Toelichting

Reactie Milieu:

Beoordeling oktober 2020

Milieubeleid (hoofdstuk 2.4.11)

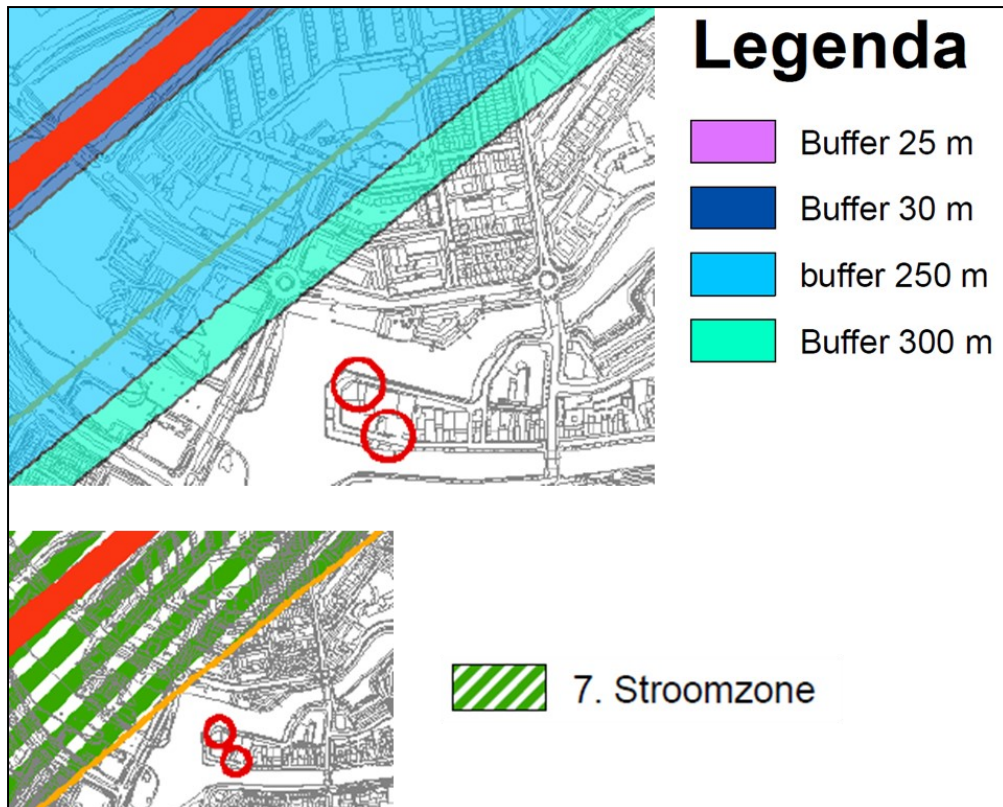
- **Geluid:** Gezien de noodzaak om hogere waarden te verlenen graag de belangrijkste uitgangspunten hierover uit de beleidsregel opnemen.
- **Externe veiligheid:** het westelijk deel van het plangebied maakt deel uit van de stroomzone, het oostelijk deel van het gebied 'Centrum stedelijk'. Zie onderstaande afbeelding. Graag beleidstekst hierop actualiseren.

De opmerking m.b.t. externe veiligheid is verwerkt. De opmerkingen m.b.t. bodem en geluid nog niet. Deze dienen nog verwerkt te worden. Ter verduidelijking bij geluid: zie hoofdstuk 5 van de beleidsregel hogere waarden wet geluidhinder van Zwolle.
